改善箇所説明図

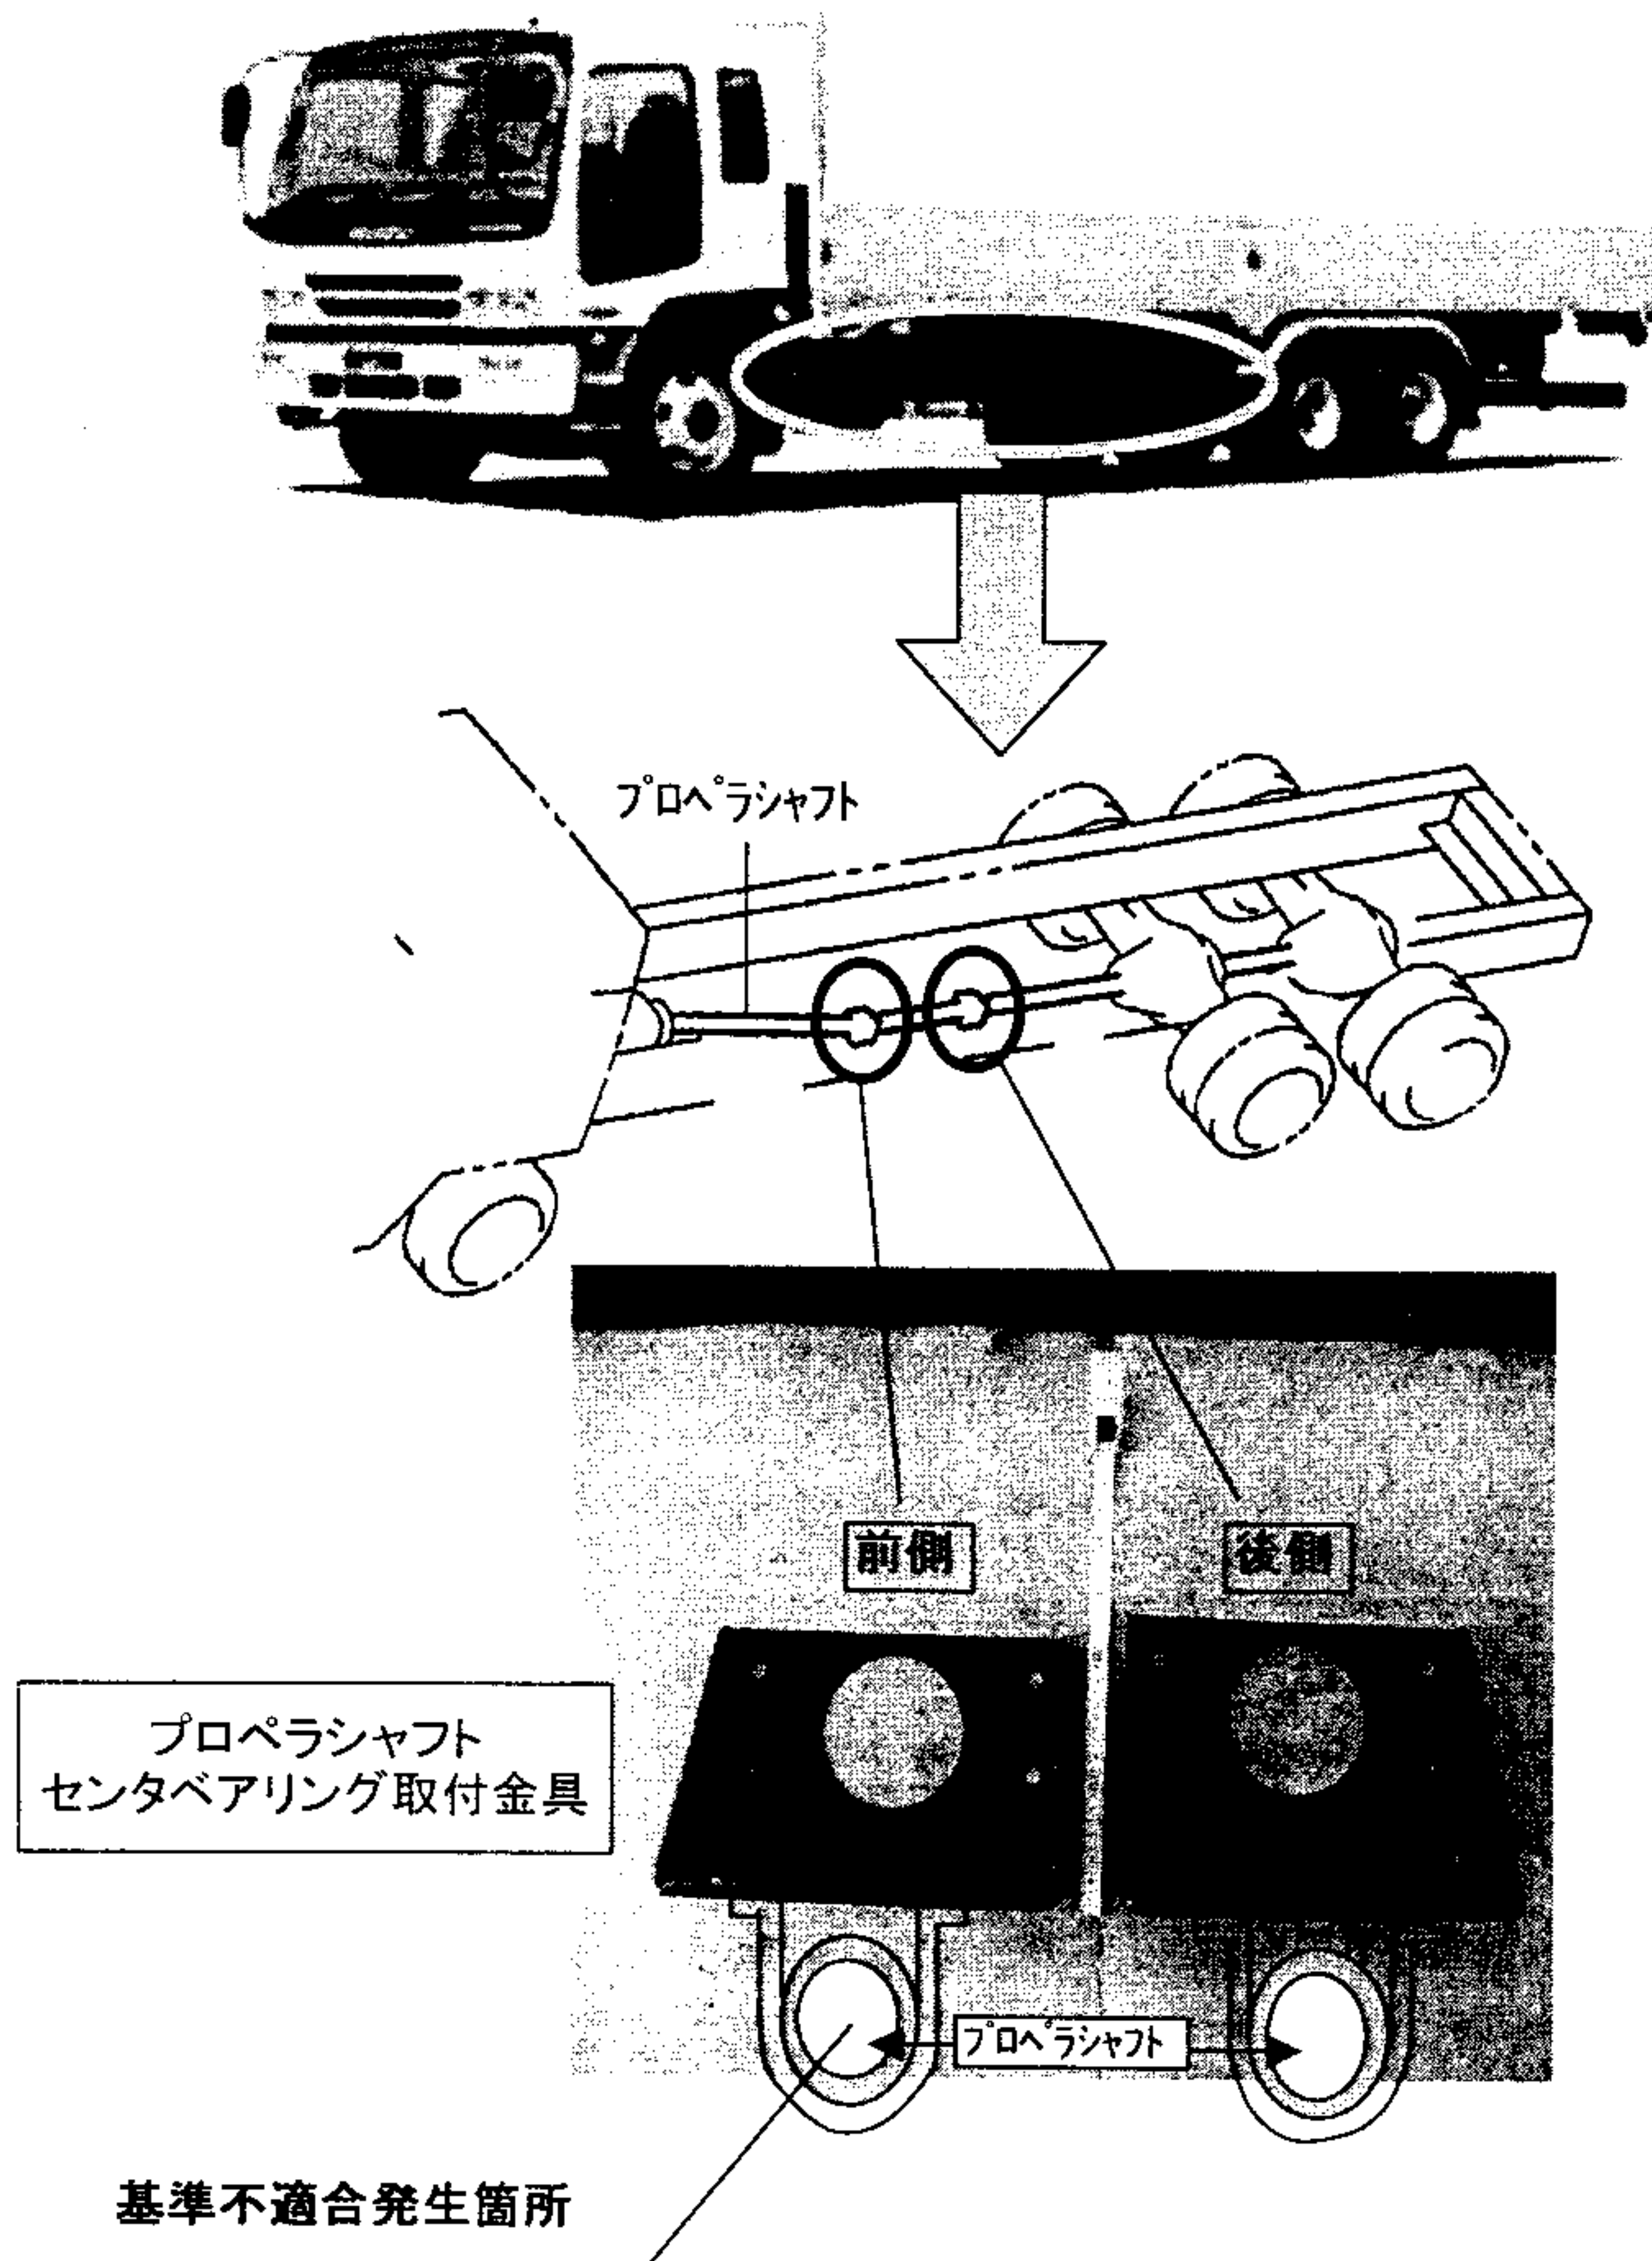
プロペラシャフトのセンタベアリングにおいて、当該ベアリングの取付金具に正規部品でないものを組み付けているため、当該部のラバーが早期に損傷するものがある。そのため、そのままの状態で使用を続けると、最悪の場合、当該取付金具が破損するおそれがある。

改善の内容： 全車両、当該取付金具を正規品と交換する。

識別： 前側プロペラシャフトセンタベアリング取付金具に白色ペイントを塗布する。
